改善箇所説明図

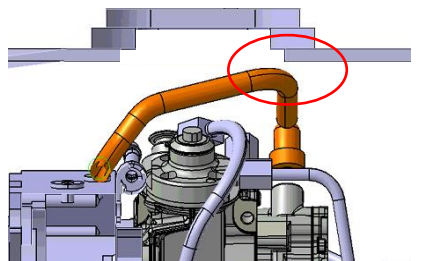
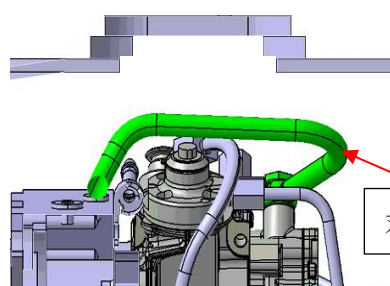
基準不適合発生箇所

接触

- ①ホイール・クレーンの原動機の燃料配管において、フレームとの隙間が不適切なため、始動時等の振動により、燃料配管とフレームが接触することがある。そのため、そのままの状態で使用を続けると、燃料配管が損傷し、最悪の場合、燃料漏れが発生するおそれがある。
- ②ホイール・クレーンの原動機の燃料配管において、組付けが不適切のため、配管のばらつきにより燃料配管とフレームの隙間余裕が不足しているものがある。そのため、燃料配管とフレームが接触している車両においては、そのままの状態で使用を続けると、燃料配管が損傷し、最悪の場合、燃料漏れが発生するおそれがある。

対策品：燃料配管

- ①燃料配管変更後のもの：全車両、燃料配管を対策品に交換する。
- ②燃料配管変更前のもの：全車両、燃料配管とフレームの隙間を点検し、接触もしくは隙間が狭い場合は燃料配管を対策品に交換する。

識別：エンジン銘板に白色ペイントを行う。
